Informe Consolidado de Solicitud de Aclaraciones, Rectificaciones y/o Ampliaciones a la Declaración de Impacto Ambiental del Proyecto "Prospección Minera Campanario"

Nombre del Titular : Inversiones Barrick Conosur SpA
Nombre del Representante Legal : José Rodrigo Lucero Chilovitis
Dirección : Av. Ricardo Lyon 222 Piso 8, Providencia

El presente Informe Consolidado de Solicitud de Aclaraciones, Rectificaciones o Ampliaciones a la Declaración de Impacto Ambiental del proyecto "Prospección Minera Campanario", contiene las observaciones generadas en virtud de la revisión de la Adenda.

Figura 1. Cruces de cauces observados.

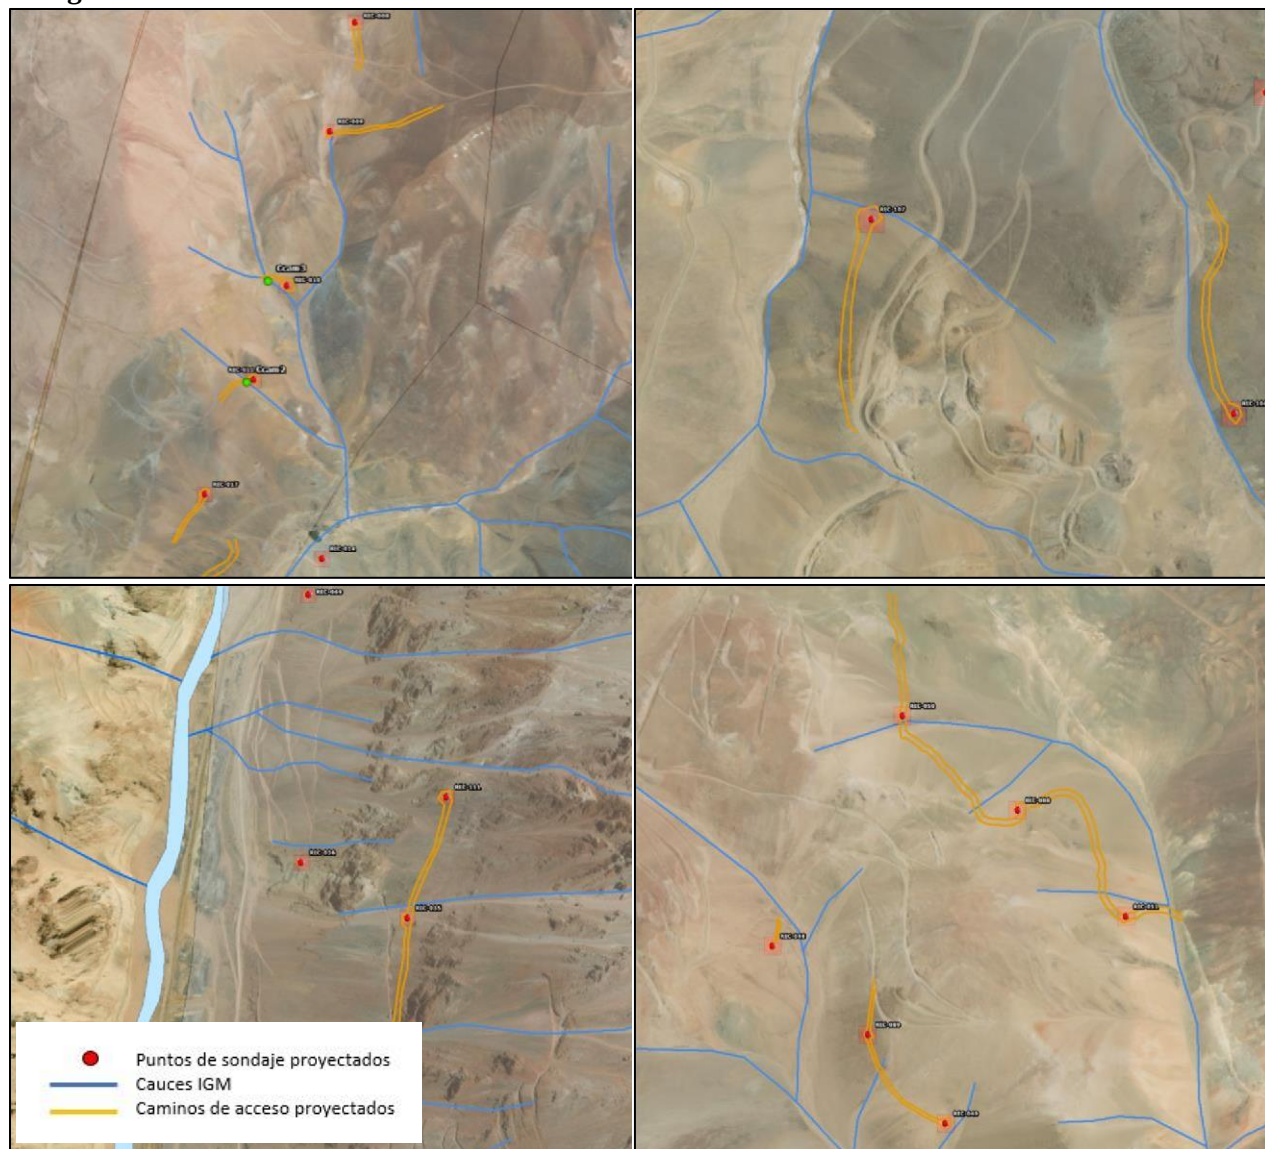
- 3.4 Respecto del Permiso Ambiental Sectorial contenido en el artículo 156 del Reglamento del SEIA, Decreto Supremo N°40/2012 del Ministerio del Medio Ambiente, permiso para efectuar modificaciones de cauce; y de acuerdo a la observación de imágenes satelitales en Google Earth y la verificación de información utilizando cartografía IGM en escala 1:50.000, es posible apreciar que los caminos de acceso proyectados a los puntos de sondaje, presentados en el Anexo 2.2 de la DIA, intersectan a lo menos en 12 puntos los cauces intermitentes presentes en el área de prospección (ver Figura 1). Por lo anterior, se solicita presentar cartografía georreferenciada a escala adecuada, en donde se presenten los cursos de agua superficiales existentes (permanentes e intermitentes) en los polígonos de prospección, los caminos de

accesos proyectados y lo cruces generados por estos. Lo anterior, de manera de evidenciar la no afectación a los cauces intermitentes junto con evaluar la pertinencia de aplicación del PAS 156 de conformidad a lo dispuesto en el reglamento SEIA y en las guías trámites correspondientes, para su otorgamiento en el presente proceso de evaluación.

Al respecto, solicita al titular, para todas las obras antes indicadas, aclarar y/o rectificar según corresponda y presentar un nuevo documento con todos los contenidos actualizados, el cual considere las siguientes solicitudes:

Figura 2. Derechos de Agua Área de influencia.

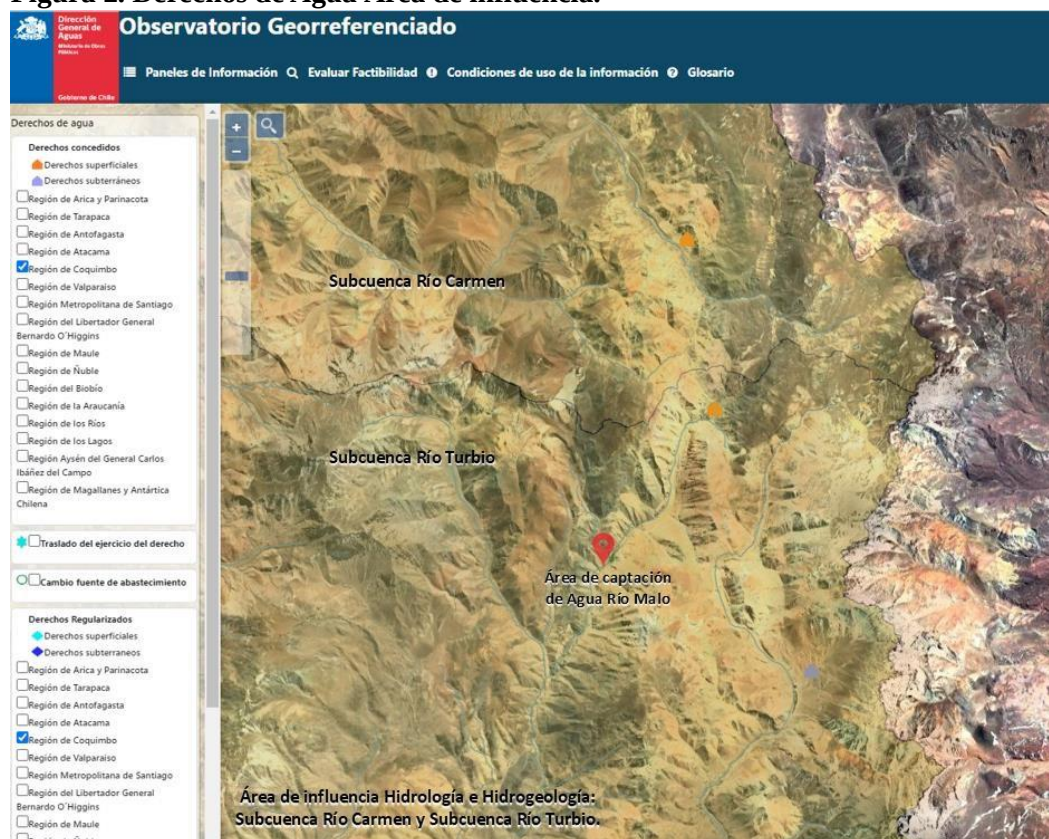
4.1.3.7. De acuerdo con la revisión del Observatorio Georreferenciado DGA, <https://snia.mop.gob.cl/observatorio/>, se constató que existen derechos de agua subterránea vigentes en el área de influencia del proyecto (ver Figura 2). Por lo anterior, se solicita al titular declarar los Derechos de Aprovechamiento de aguas subterráneas y superficiales legalmente constituidos, propios o de terceros, que podrían verse afectados y evaluar los efectos, características y/o circunstancias del artículo 11 de la Ley N°19.300. Para ambos casos se solicita indicar la relación con el proyecto e informar las coordenadas UTM (m) Datum WGS84 de su posición y caudal autorizado (l/s). Con la información precedente, se solicita complementar el análisis respecto a analizar eventuales impactos sobre las captaciones identificadas.
